Montering av adapter for ny fyringsautomat på CLK byggvarmere

Varenummer	Beskrivelse
WH200271.1	Adapter for Ny fyringsautomat for bruk på Remko CLK

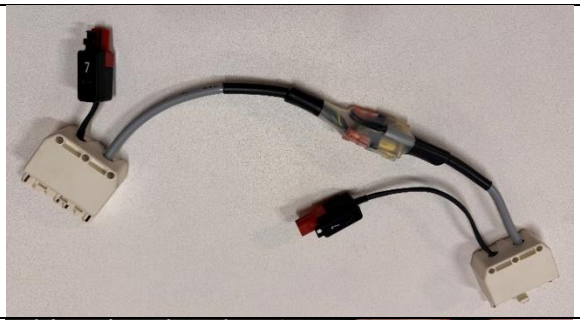
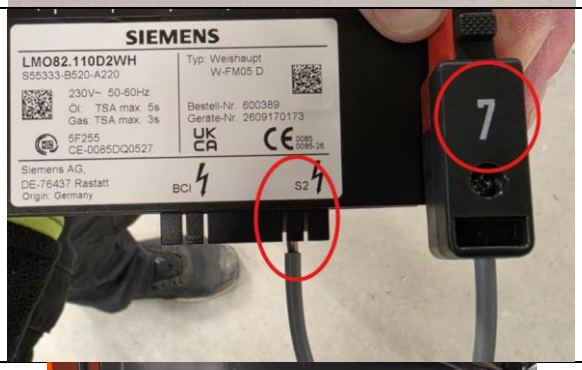
Weishaupt har avsluttet produksjonen av sin fyringsautomat W-FM05, og erstattet den med W-FM05-D. Dette har ført til at vi har måttet lage en adapter for å kunne bruke den på våre Remko CLK maskiner.

• Adapteret monteres ved å plugge sammen konnektorene på maskinen og adapter, og deretter plugge sammen konnektorer på adapter og brenner. • Adapterets funksjon er å få resetknappen på betjeningspanelet til å fungere med den nye fyringsautomaten	
• Ny fyringsautomat W-FM05-D for bruk med adapter, varenummer WH200271. • Ny fyringsautomat har dobbel kontakt i bunnen. Leder 7 skal kobles til kontakt merket S2, se markering i bildet.	
• Eksempel: Adapter og ny fyringsautomat montert på Remko CLK120:
